Chitré, 28 de Agosto de 2024  
DRHE-SEIA-1147-2024

Por medio de la presente, de acuerdo a lo establecido en el artículo 62 de Decreto Ejecutivo No. 1 del 1 de Marzo de 2023, le solicitamos información aclaratoria al Estudio de Impacto Ambiental (EsIA) Categoría I, denominado "**CLUB DEPORTIVO PÁDEL MANÍA**", a desarrollarse en el Corregimiento de La Arena, distrito de Chitré, provincia de Herrera, que consiste en lo siguiente:

**NOTA ACLARATORIA**  
**SEGÚN SOLICITUD DRHE-SEIA-1147-2024**  
**EIA CATEGORÍA 1**

**"CLUB DEPORTIVO PADEL MANÍA"**

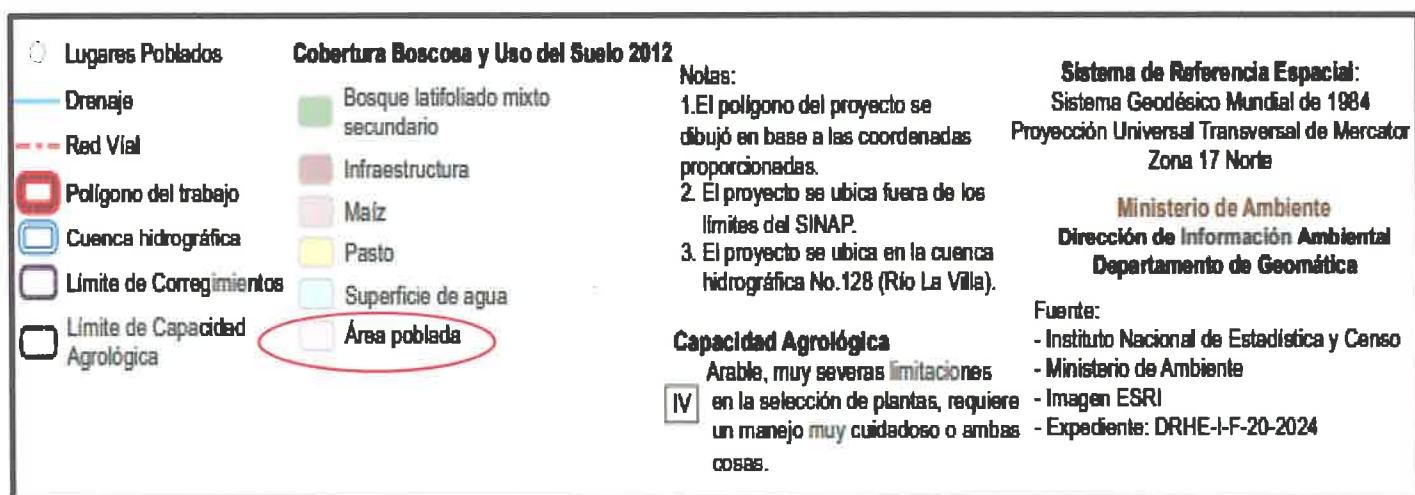
6. En la página 28 del EsIA, punto **4.5 MANEJO Y DISPOSICIÓN DE DESECHOS Y RESIDUOS EN TODAS LAS FASES**, se indica "*En esta sección mencionaremos el manejo y la disposición de los desechos en las diferentes fases, durante el desarrollo del proyecto. Todos los desechos que generen las operaciones de mantenimiento de equipo motorizado serán por cuenta de los propietarios, debido a que los equipos serán alquilados, previendo que el supervisor de la obra verifique el estado de estos.*" Sin embargo nos percatamos que dicha información no guarda relación con el proyecto a desarrollar en su etapa constructiva y operativa, por lo que debe aclarar dicha información.

En este punto de máxima relevancia, debemos destacar que los equipos constructivos o de uso para limpieza y mantenimiento en el periodo de construcción y operación serán provistos por proveedores externos, los que ingresen a la obra; que produzcan desechos como recambio de aceites, cambio de partes mecánicas, envases portadores de combustibles, cajas de partes, accesorios, envolturas entre otras y tengan que ver directamente con los mismos, serán su responsabilidad y deberán tratarlo según su plan de manejo. El resto de los desechos que se generen en el proyecto se manejará según lo establecido en el correspondiente EIA, para cada tipo de desechos en cada una de sus fases.

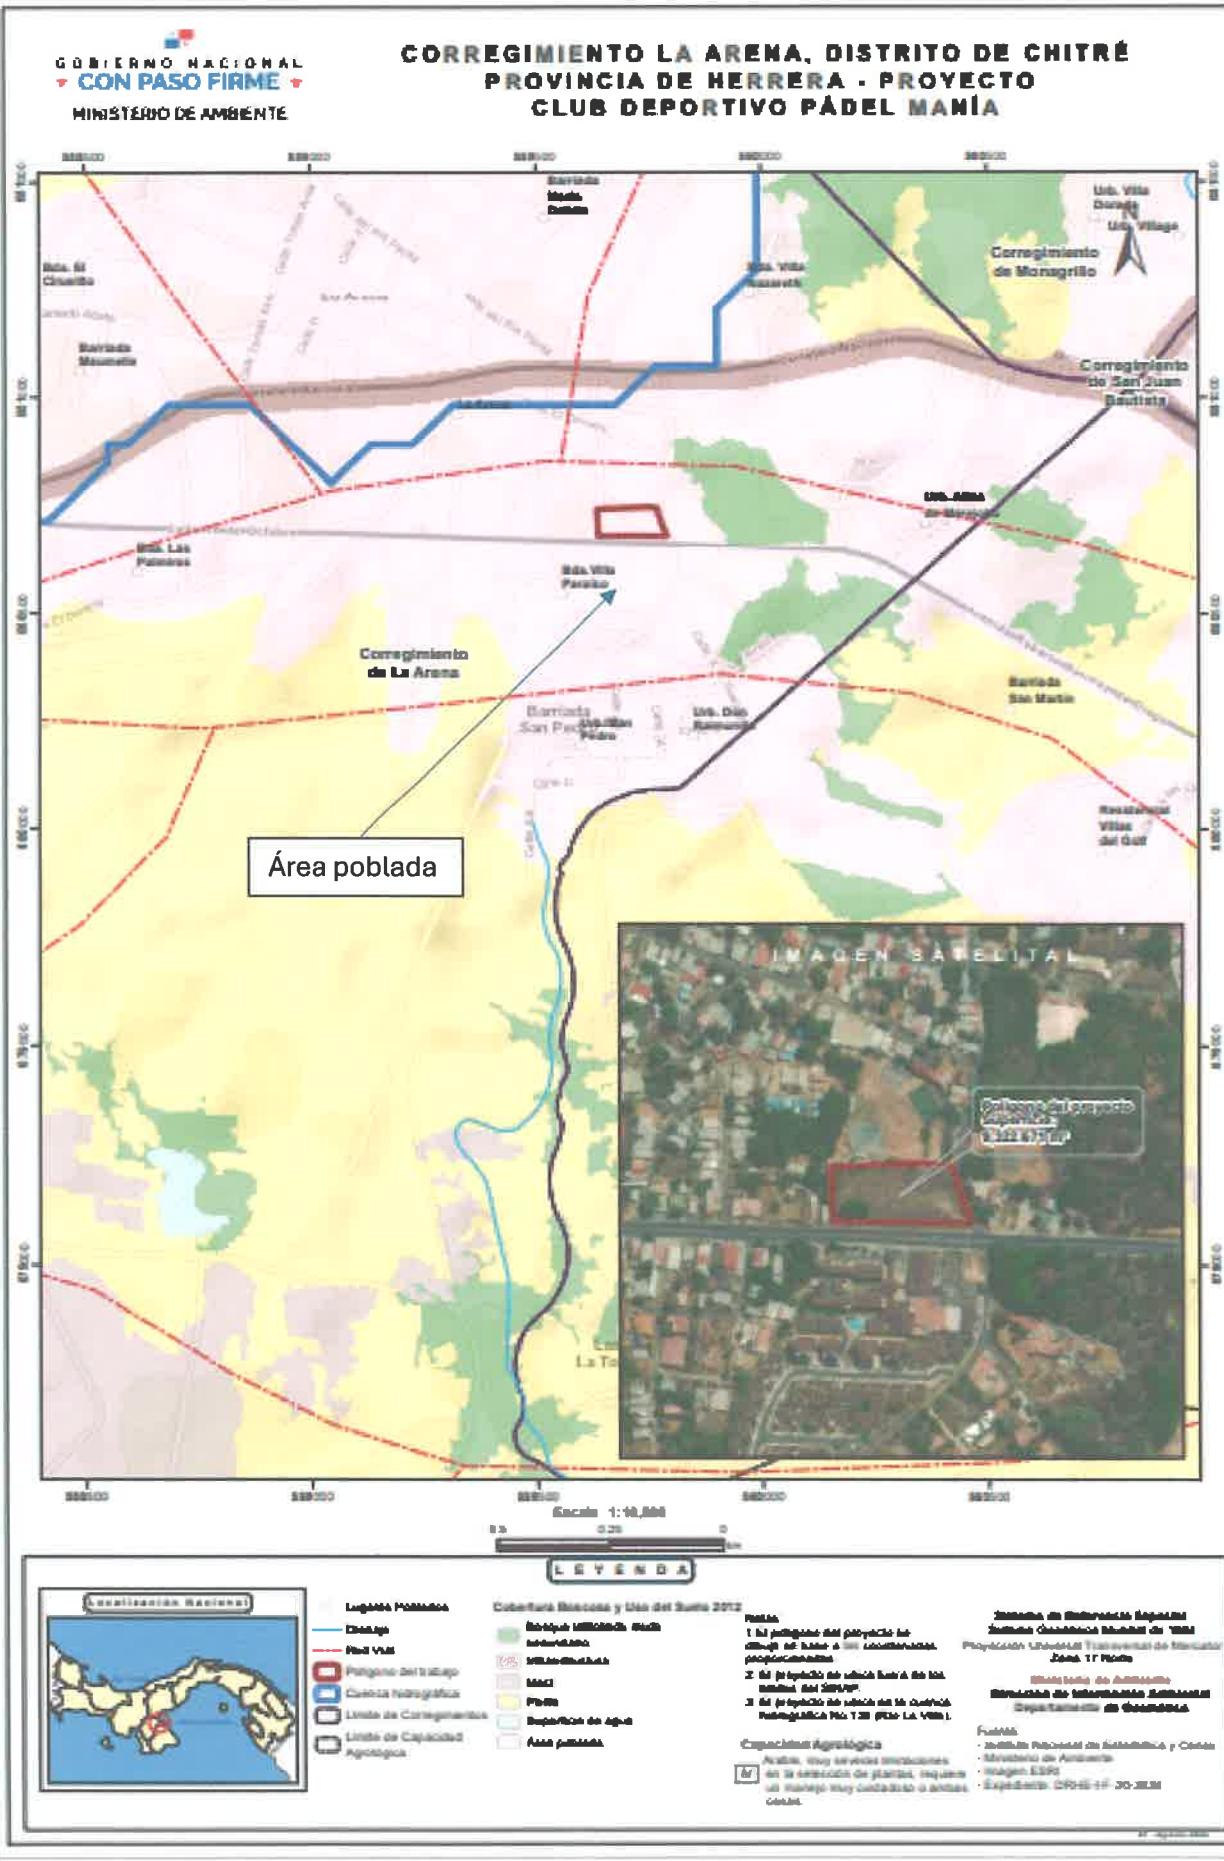
7. En la página 33 del EsIA, punto **5.3 CARACTERIZACIÓN DEL SUELO DEL SITIO DE LA ACTIVIDAD, OBRA O PROYECTO**, se indica "Las características de los suelos del área donde se encuentra ubicado el proyecto corresponden a los suelos de Clase V de acuerdo con el Mapa de Capacidad Agrológica de los Suelos (ATLAS AMBIENTAL DE PANAMÁ). Estos son no arables, poco riesgo de erosión, apta para pastos y bosques. Puede ser utilizado para reserva y asentamientos humanos, la misma está determinada como área residencial urbana y uso comercial en este particular." sin embargo según Sin embargo según la nota **GEOMATICA-EIA-CAT I-0503-2024** de la DIAM referente a la verificación de coordenadas UTM Datum WGS-84 del área del proyecto, indica que la capacidad agrologica es distinta a la indicada en dicho punto, por lo tanto debe aclarar e indicar la capacidad agrologica correcta.

Hacemos la corrección de este punto y procedemos a cambiarlo donde establecemos como tipo de suelo tal cual aparece en la plantilla de DIAM, debemos hacer la aclaración que la información disponible para estos casos es la que provee el Atlas Ambiental de la República y se establece una categoría diferente.

La capacidad agrológica IV y uso de suelo queda corregida y se asigna **Lugar poblado**.

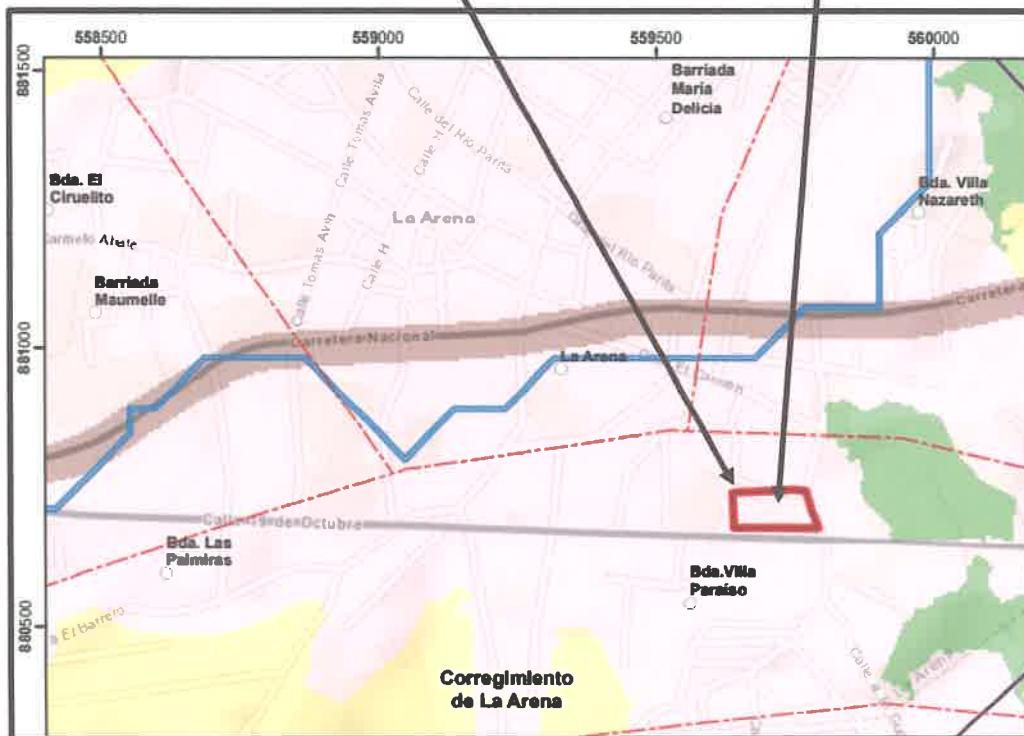
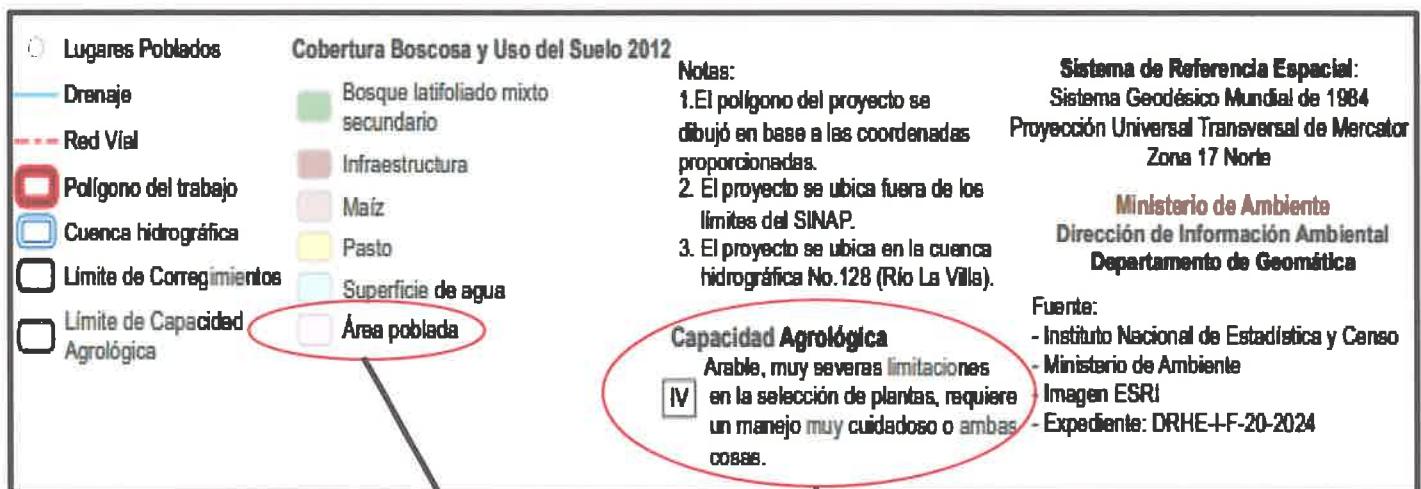
8. En la página 45 del EsIA, punto 6.1.3 MAPA DE COBERTURA VEGETAL Y USO DE SUELO A UNA ESCALA QUE PERMITA SU VISUALIZACION, SEGÚN REQUISITOS EXIGIDOS POR EL MINISTERIO DE AMBIENTE, se presenta mapa donde se establece que el inmueble Folio Real No.19193 (F) donde se desarrollara el proyecto es categoría de uso agropecuario, sin embargo según la nota GEOMATICA-EIA-CAT I-0503-2024 de la DIAM, indica que el polígono se ubica en una categoría distinta, según la Cobertura Boscosa y Uso de Suelo 2012, por lo tanto debe aclarar e indicar la categoría correcta.

Se corrige a ÁREA POBLADA y CAPACIDAD AGROLÓGICA IV
